Relazione

Validazione della realizzazione del Piano di caratterizzazione dell'Area EX PERTUSOLA nel Comune di LERICI (SP)

Sito di interesse nazionale Pitelli

ex-Pertusola - Metalli

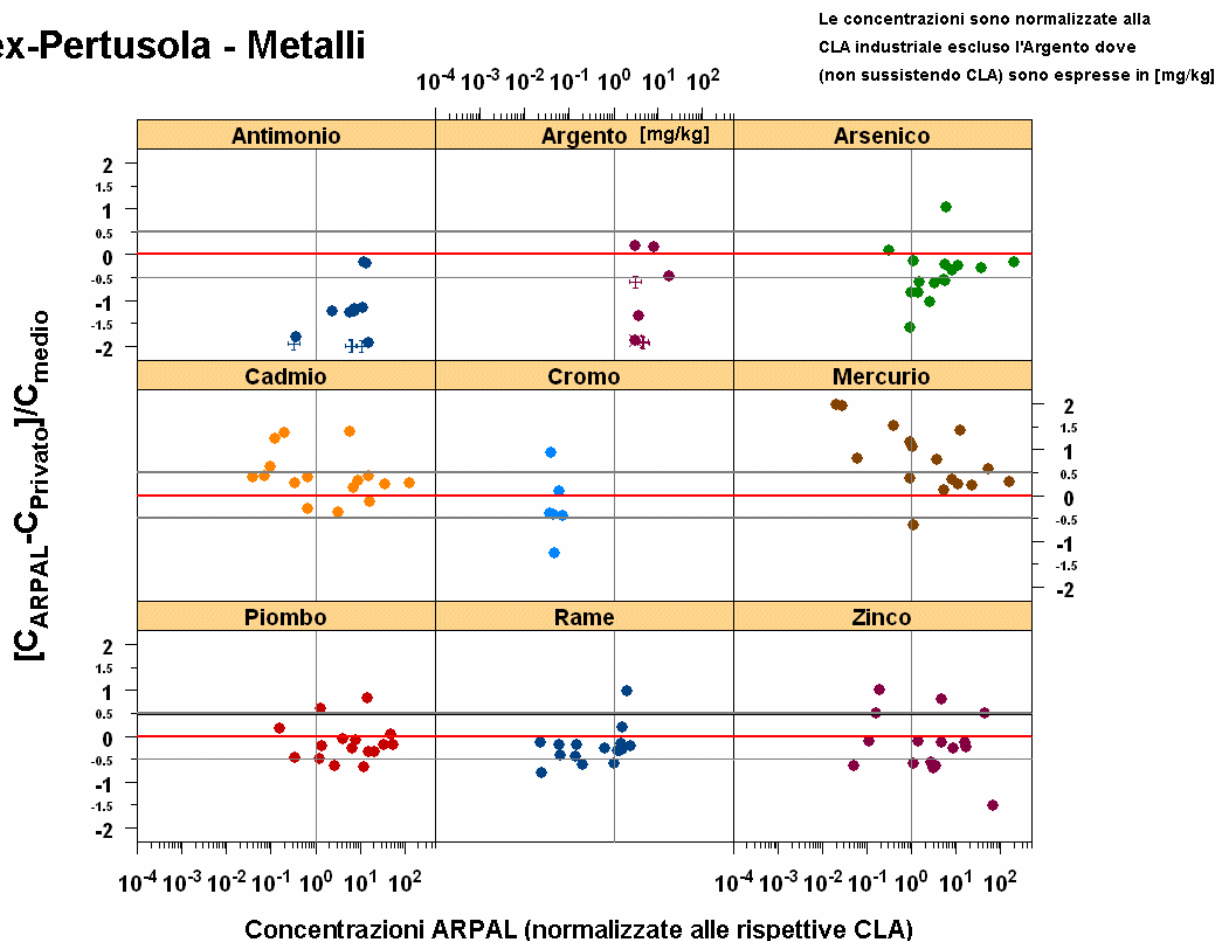
Nella successiva figura vengono esclusi dal confronto il Cromo VI ed il Nickel in quanto analizzati in un numero inferiore di campioni rispetto agli altri metalli, ottenendo così una rappresentazione più compatta. La simbologia è la stessa adottata nel grafico precedente.

Considerando i parametri risultati non soddisfacenti (percentuale di conformità del parametro <70%), limitando l'analisi ai soli campioni risultati non conformi, si rileva che le non conformità riscontrate sono da attribuirsi:

- **per il parametro Antimonio, nella totalità dei casi, il valore di percentuale di non conformità è dovuto ad un dato di concentrazione più alto da parte del Laboratorio ARPAL. Si precisa che nei campioni C1/3, C3/2, C33/3, S4/3 ARPAL ha riscontrato un superamento rispetto ai limiti della colonna A della Tabella 1 del DM 471/99 non riscontrato da Navalmare.**

- **per il parametro Arsenico, in 8 casi su 9 il valore di percentuale di non conformità è dovuto ad un dato di concentrazione più alto da parte del Laboratorio ARPAL. Si rileva che nel campione S1/1 e nel campione SSM5, ARPAL ha riscontrato un superamento rispetto alle CLA non evidenziato da Navalmare.**

- **per il parametro Zinco il valore di percentuale di non conformità è dovuto ad un dato di concentrazione più alto da parte del Laboratorio ARPAL, in 6 casi su 9, comunque, nella fattispecie, la discordanza non risulta critica in quanto le concentrazioni in gioco sono per entrambi contemporaneamente maggiori o minori rispetto alla CLA.**

Dalla valutazione delle differenze di concentrazione espresse dal laboratorio ARPAL e da laboratorio Alfa che portano ad un valore di percentuale di conformità del parametro < 70 %, sono risultati critici i parametri **antimonio, arsenico e zinco** per i quali si suggerisce di prestare particolare attenzione nella scelta delle operazioni di bonifica.

si esprime, sulla base delle considerazioni espresse nel corso del presente lavoro, **PARERE FAVOREVOLE** alla validazione della "Relazione descrittiva della caratterizzazione del sito Ex Pertusola" presentata da NAVALMARE con prot. 271/04 a tutti i membri della CdS proponendo però, relativamente al parametro Antimonio, Arsenico e Zinco, una particolare attenzione sul monitoraggio di tale parametro nella fase successiva, per la certificazione di avvenuta bonifica. -
